**Dodatek č. 1 ke Smlouvě o dílo, č. 0031/0/OPRI/22,  
ze dne 26. 9. 2022**

- 2.1.** Výše uvedené smluvní strany uzavřely dne 26. 9. 2022 Smlouvu o dílo, č. 0031/0/OPRI/22, jejíž předmětem je realizace stavby metodou Design & Build s názvem „Výstavba nové ZŠ V Cibulkách – Na Výši“ (dále též „Smlouva“). Při realizaci stavby metodou Design & Build zhotovitel stavby odpovídá kromě vlastní realizace stavby za zhotovení předprojektové a projektové přípravy, stejně jako další související služby a činnosti.

**Projekt: ZŠ Na Výši, V Cibulkách****Předmět: Příloha č. 1 - Aktualizované zadání Investora****Hlavní body k řešení**

# 2PP

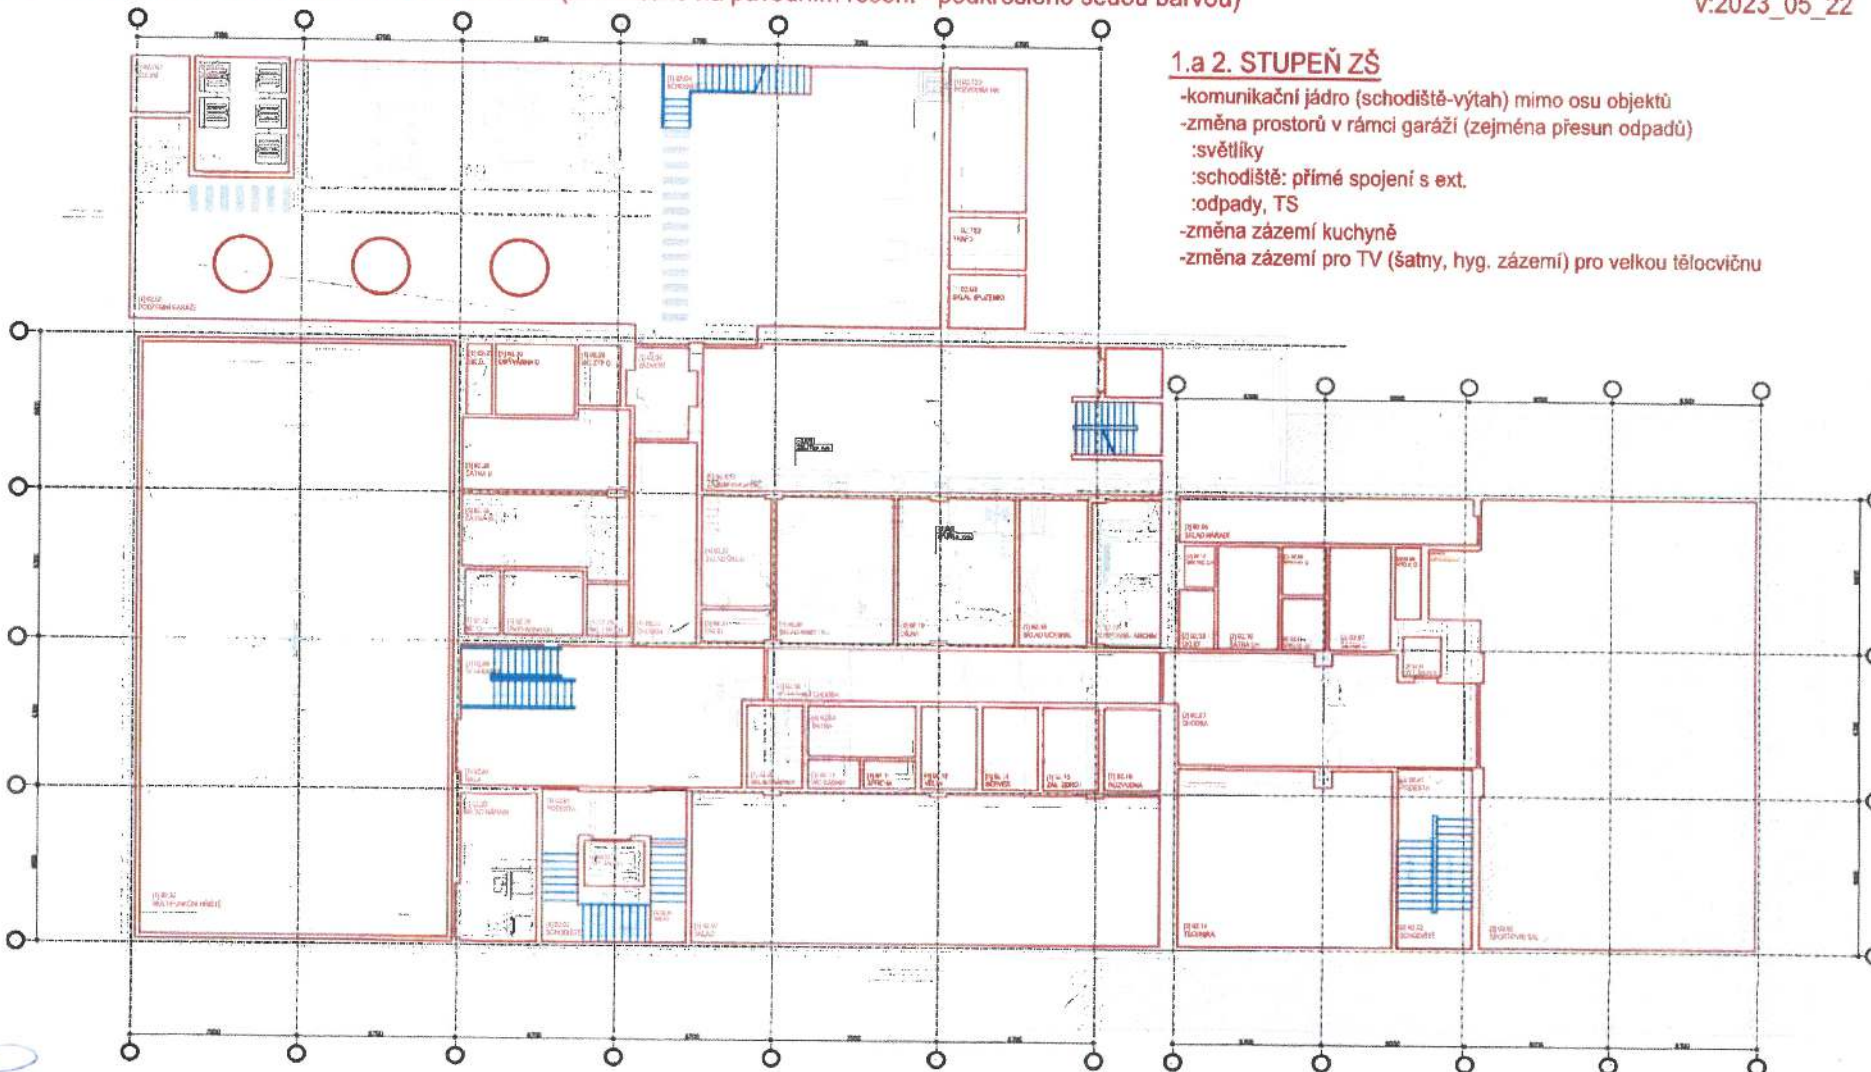
- komunikační jádro (schodiště-výtah) mimo osu objektů
- změna prostorů v rámci garáží (zejména přesun odpadů)
  - :světlíky
  - :schodiště: přímé spojení s ext.
  - :odpady, TS
- změna zázemí kuchyně
- změna zázemí pro TV (šatny, hyg. zázemí) pro velkou tělocvičnu

# 1PP

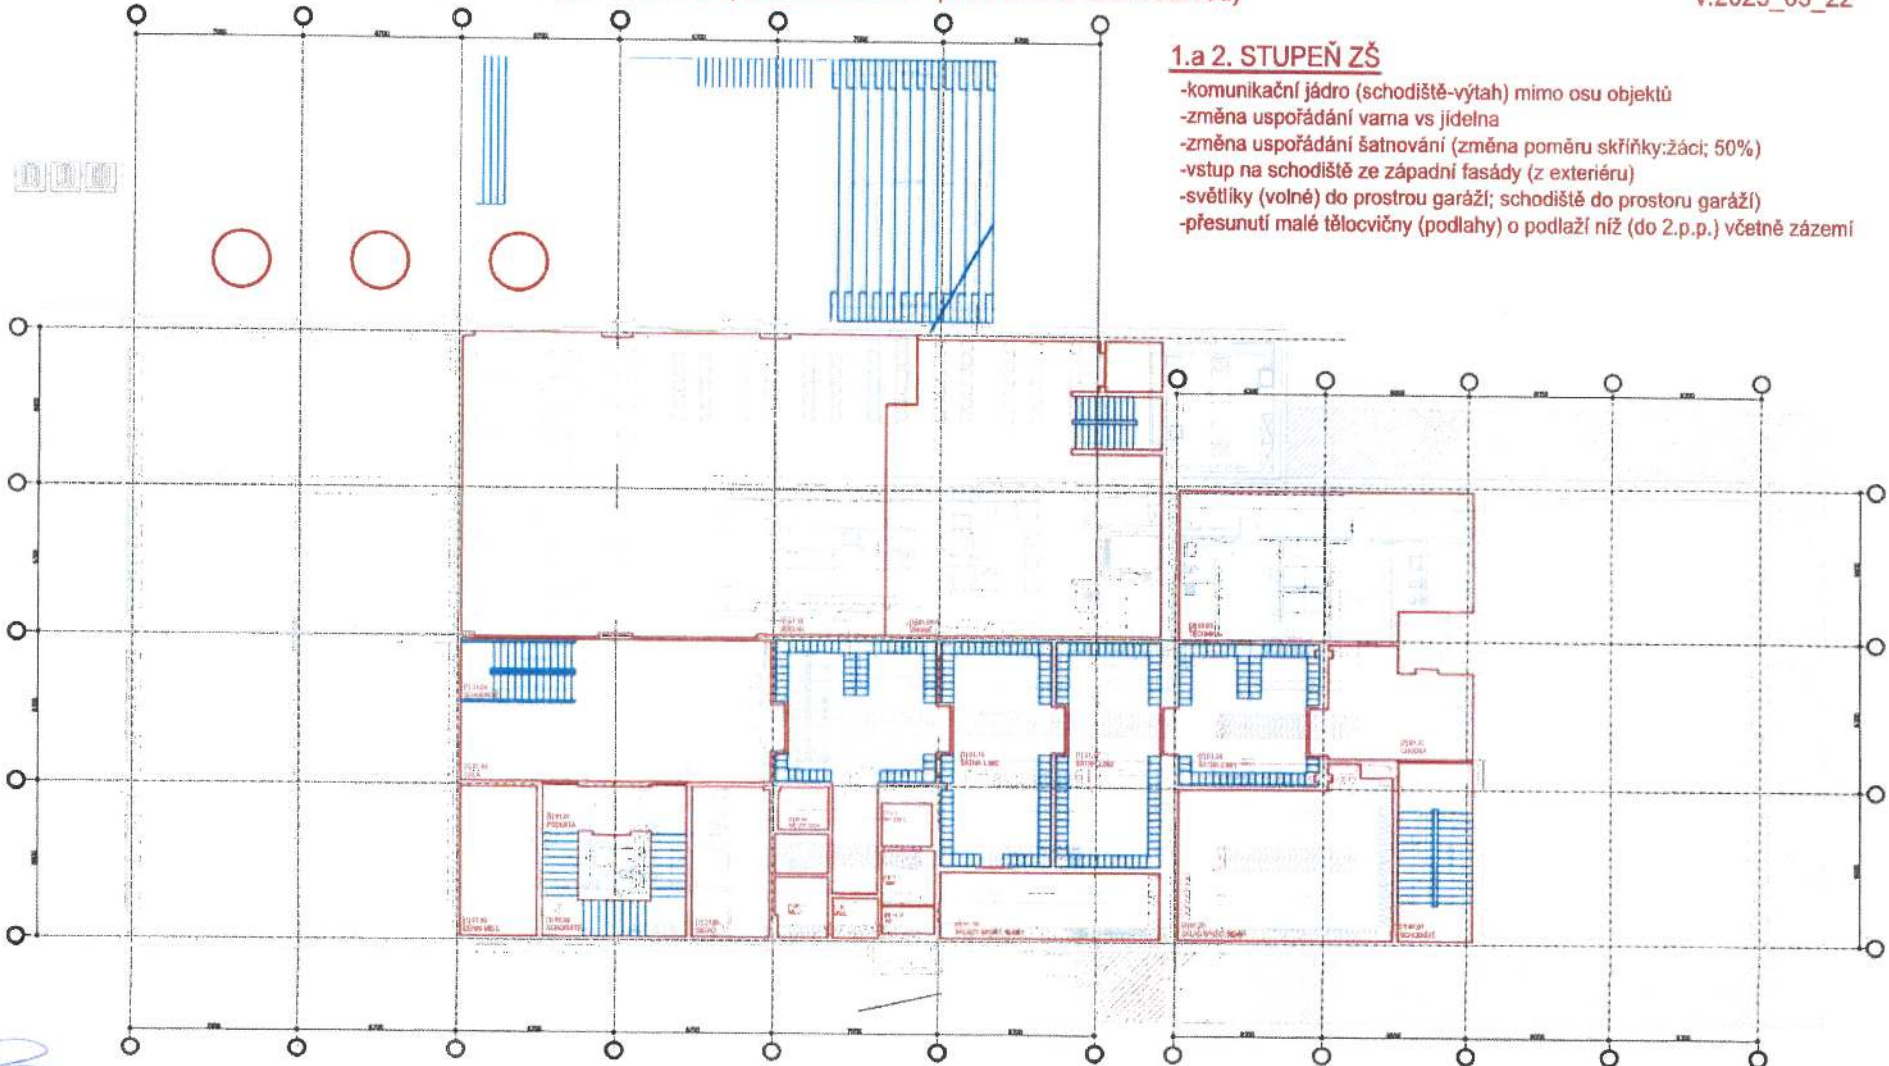
- komunikační jádro (schodiště-výtah) mimo osu objektů
- změna uspořádání varna vs jídelna
- změna uspořádání šatnování (změna poměru skříňky:žáci; 50%)
- vstup na schodiště ze západní fasády (z exteriéru)
- světlíky (volné) do prostoru garáží; schodiště do prostoru garáží)
- přesunutí malé tělocvičny (podlahy) o podlaží níž (do 2.p.p.) včetně zázemí

# 1NP

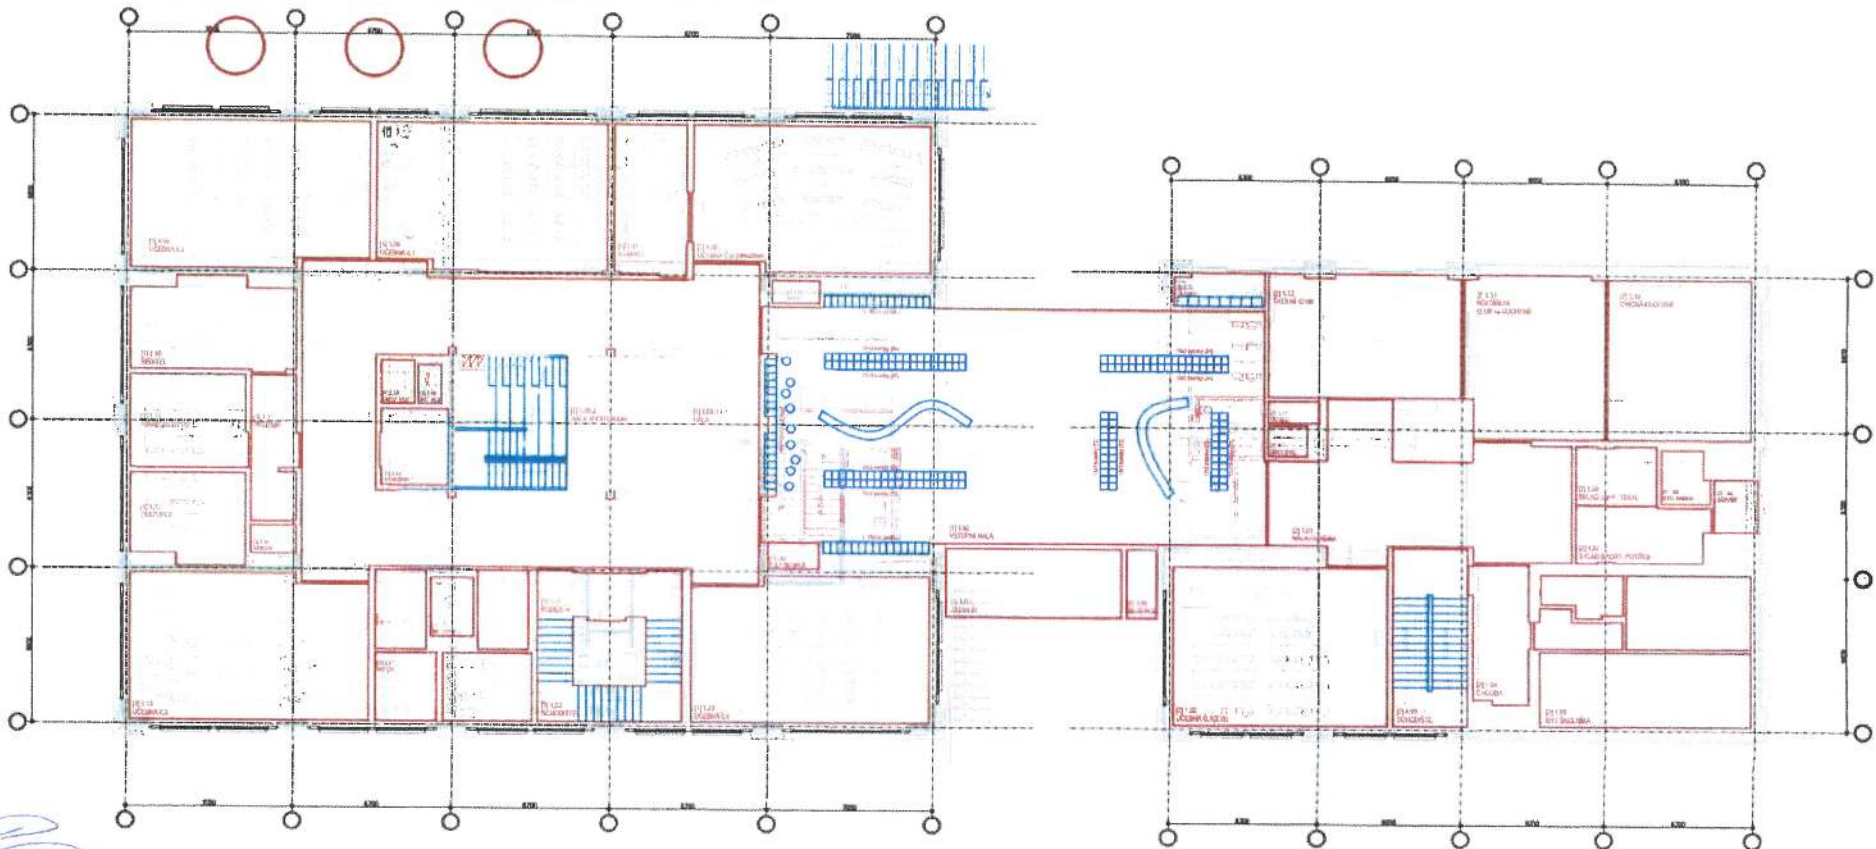
- komunikační jádro (schodiště-výtah) + hyg. zázemí přesunuté mimo osu objektu
- "bloku vedení" k severní fasádě (učebna přesunuta do 2.n.p.)
- doplněna vstupní hala s přezouváním + skříňky pro 1. třídu a přípravku
- východní fasáda: přeskupení prostorů
- foyer: upravena geometrie schodiště (možno využít prostor pod schodištěm: hovorňa)

- doplněna vstupní hala s přezouváním
- přesunutí malé tělocvičny o podlaží níž (do 1.p.p.)
- do uvolněného prostoru (pro tělocvičnu): cvičná kuchyňka, byt školníka (2kk)
- prostor kuchyňky navázat na prostor klubu

# 3NP

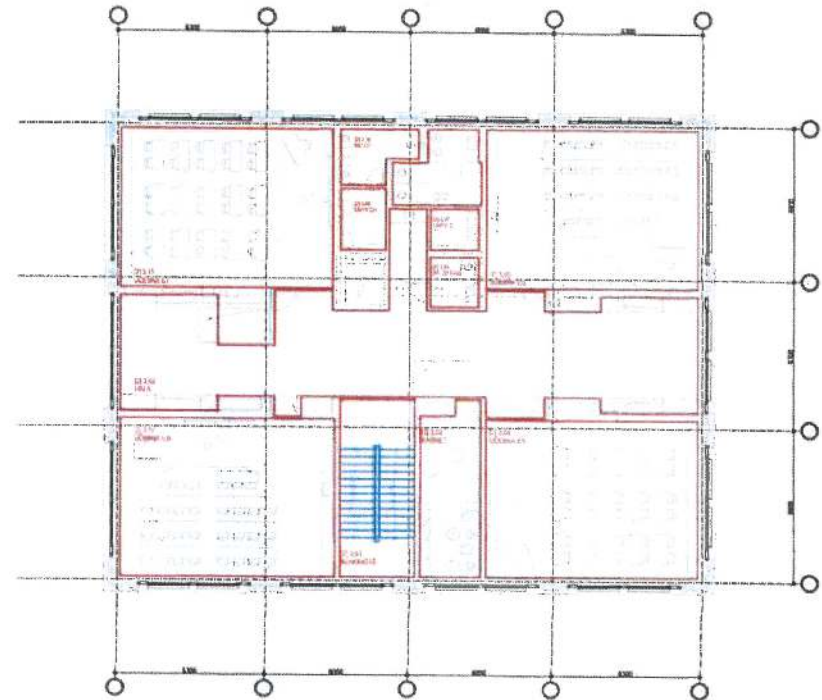
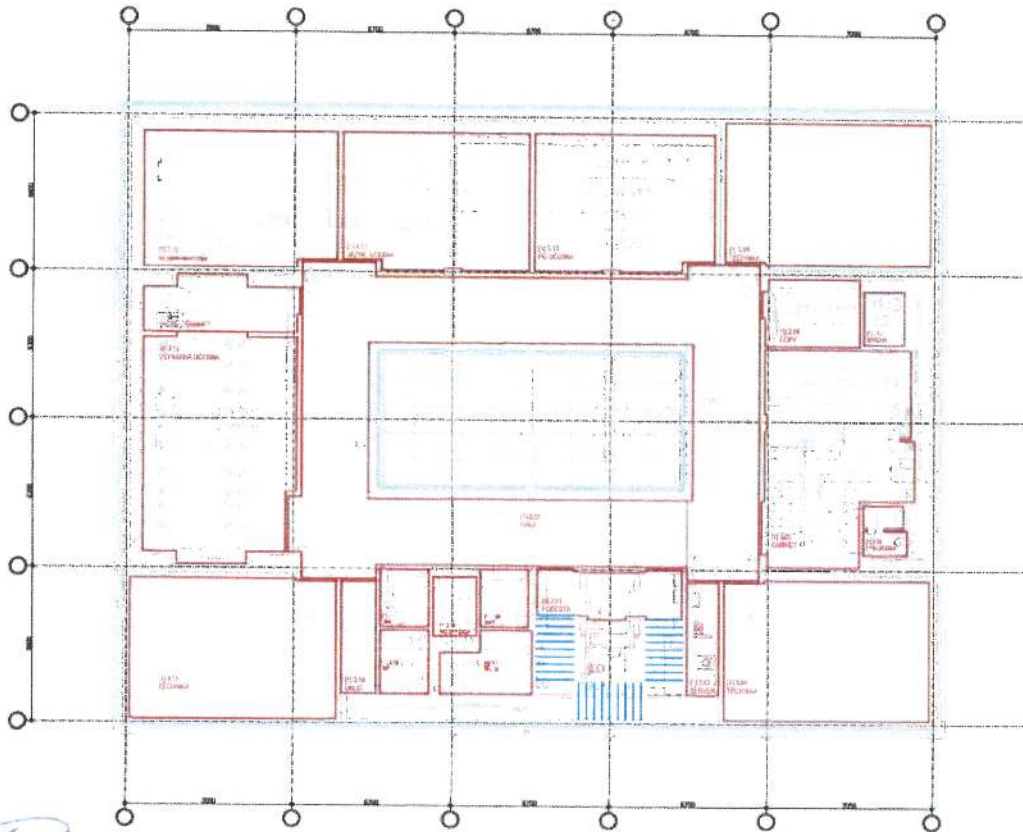
- komunikační jádro (schodiště-výtah) + hyg. zázemí přesunuté mimo osu objektů
- "blok učitelů" k jižní fasádě (naproti bloku učitelů 2. stupně); možný přístup na střechnu-terasu
- sever: odborná učebna (PC) nahrazena výtvarnou výchovou
- východ: blok "společných prostor: knihovna-klub/jazyk.učebna/pc-učebna
- foyer (chodba/světlík): beze změny

...zůstává beze změny

# 4NP

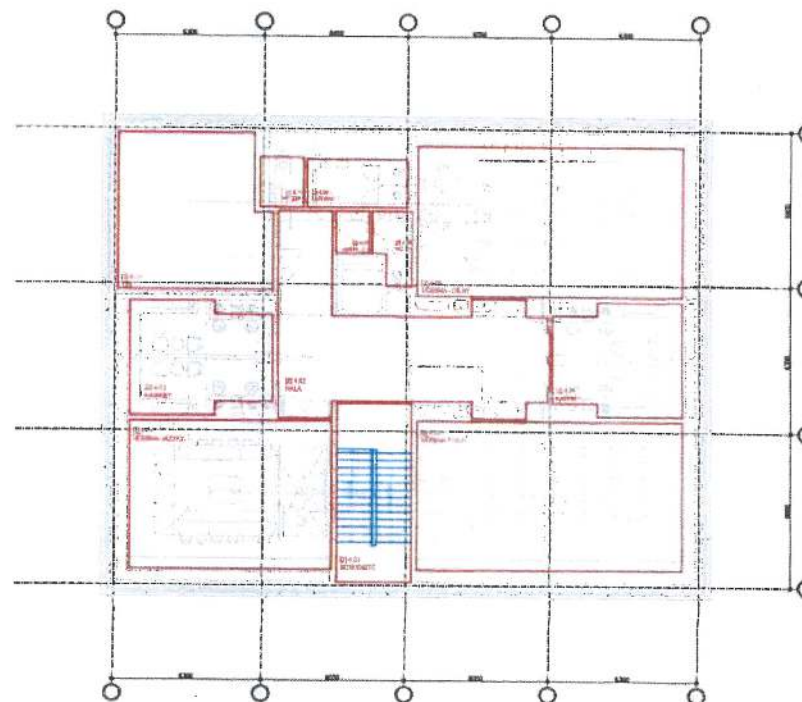
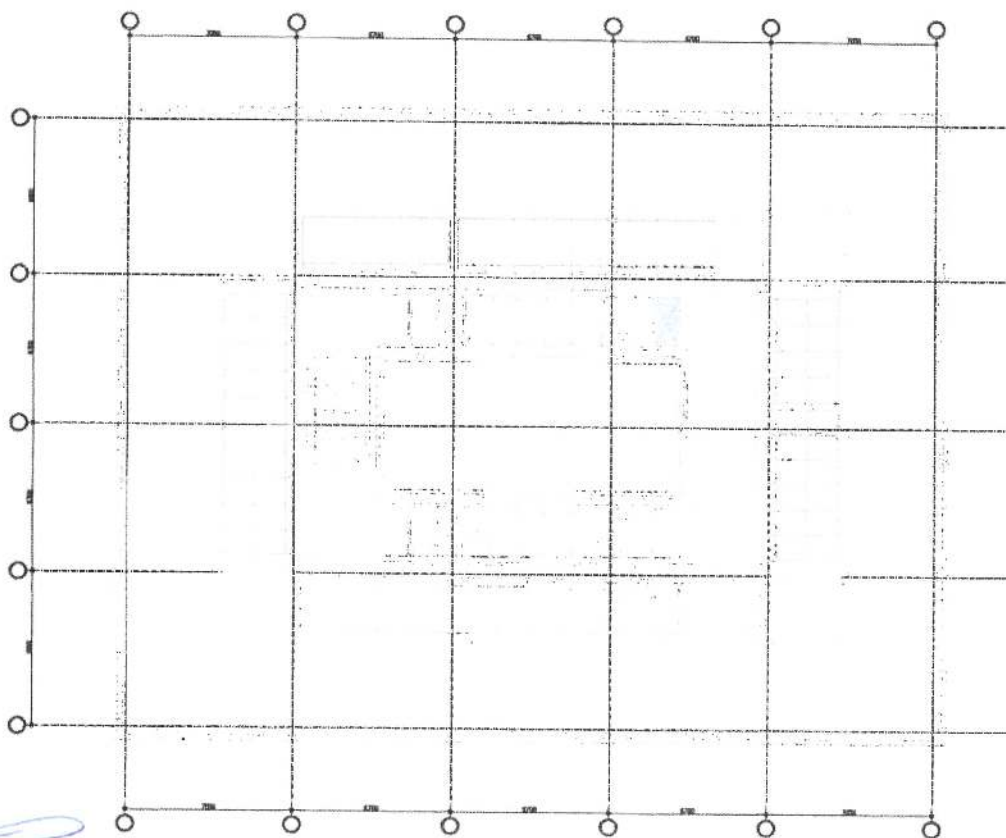
-sloučení kabinetů do jednoho (většího) prostoru
